キャリバー9T/9Uシリーズ仕様変更について

キャリバー 9U17 図面

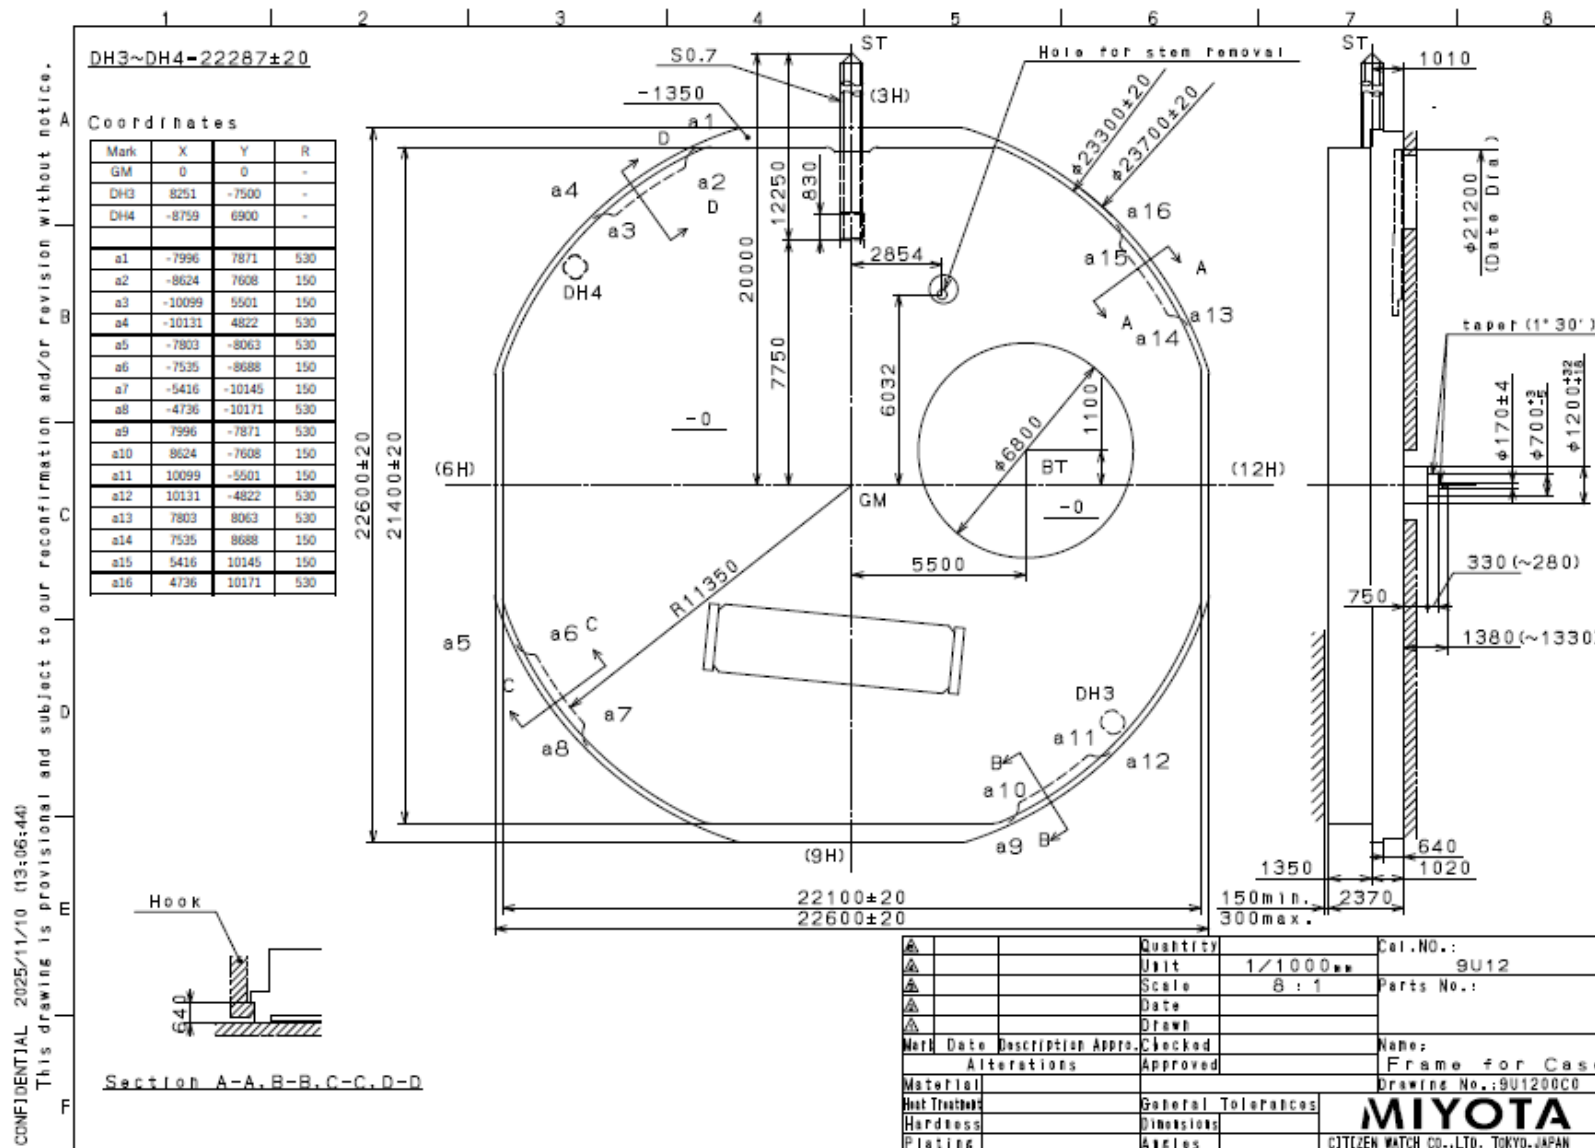
キャリバー番号	9U15 → 9U17	9U13 → 9U12
サイズ (変更なし)	10 1/2'''	10 1/2'''
針 (変更なし)	2 針	3 針
カレンダー (変更なし)	○	○
電池寿命	2年	2年
色	銀色	銀色

- ・ 外装(ケース、針、文字板)に対しては互換性がありますのでそのまま使用可能です。
- ・ 中枠のみ新しく設計する必要があります。設計に際しては次ページの図面を参照ください。
